DLD Info #005 –DLD-WR-II uređaji na autobusima MB Tourismo 15/16 RHD (2017.)

DLD Info #004 (17.05.2017.)

Slika 1

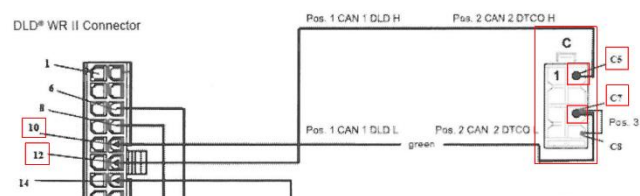
Na pojedinim autobusima MB Tourismo 15/16 RHD iz 2017.g pojavio se problem nekontroliranog paljenja noćne rasvjete u tunelu autobusa. Nakon detaljne analize utvrđeno je da dolazi do nedefinirane interferencije kada je na C-konektor (crveni) na dig. tahografu uz DLD-WR-II spojena i OEM CAN instalacija. Nakon konzultacija s Continentalom Njemačka (MB Hrvatska nije se službeno očitovao), utvrđeno je da OEM CAN instalacija nije trenutno u uporabi te je moguće otpajanje iste kako bi se riješio problem, jer problem ne izaziva DLD-WR-II uređaj (provjereno).

Sukladno tome na svim autobusima na kojima imate ugrađen DLD-WR-II uređaj, provjerite da li osim DLD uređaja na C-konektoru (crveni) imate još nešto spojeno na pinove C5 i C7. Ukoliko je uz DLD spojen još samo **1 uređaj** dovoljno je da uklonite isti sa C-konektora, te na DLD uređaju **1. CAN DIP** prekidač postavite na **ON** (prema dolje), te time terminirate CANbus.

- Preporučamo da instalaciju u ovom slučaju izmijenite na način da postojeći C-konektor gdje je spojen OEM CAN jednostavno otpojite s tahografa i tako ga ostavite, a DLD uređaj spojite na novo pripremljeni C-konektor (uvijek u kutiji s DLD-em dobijete 1 rezervni C-konektor).
- Alternativno, otpojite OEM CAN-H i CAN-L žice s C-konektora, izolirajte ih isključivo termo-bužiro, vratite u snop i na taj način ostavite urednu instalaciju.
